## Σημαντική υπόδειξη για την αλλαγή του οδοντωτού ιμάντα της αντλίας λαδιού

Κατά την αλλαγή του οδοντωτού ιμάντα της αντλίας λαδιού με τα προϊόντα CT1168K6Pro, CT1168WP8Pro, CT1229K2Pro, CT1229WP2Pro και CT1218, πρέπει να αντικατασταθούν πρόσθετα εξαρτήματα. Αυτό ισχύει και για την εργασία με τα κιτ μας για Audi, Seat, Škoda και VW, συγκεκριμένα σε διάφορα μοντέλα των κινητήρων 1.6-2.0l TDI Common Rail, EA288 και EA288 EVO.

Εικ. 1

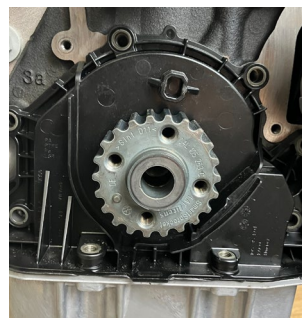
Όποιος αλλάζει τον οδοντωτό ιμάντα της αντλίας λαδιού στις αναφερόμενες εφαρμογές θα πρέπει να αντικαταστήσει και τη φλάντζα στεγανοποίησης του στροφαλοφόρου (**εικ. 1 και 2**).

Εάν αφαιρεθεί η αντλία λαδιού, θα πρέπει στη συνέχεια να αντικατασταθούν οι τρεις βίδες στερέωσης (**εικ. 3**) και ο στεγανοποιητικός δακτύλιος. Δώστε προσοχή στις διαφορετικές βιδωτές συνδέσεις:

- › Βίδες με Torx (εσωτερικό): 12 Nm + 180°
- › Βίδες με εξάγωνο (εξωτερικά): 10 Nm + 180°

Εικ. 4

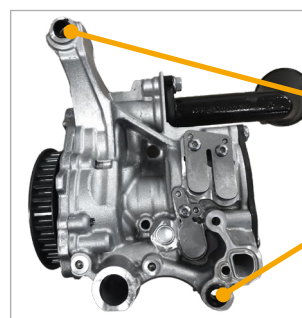
Επιπλέον, πρέπει να ελεγχθεί οπωσδήποτε εάν έχουν τοποθετηθεί τα δύο χιτώνια κεντραρίσματος (**εικ. 4 και 5**). Αυτά πρέπει πάντα να αντικαθίστανται κατά τη συναρμολόγηση.
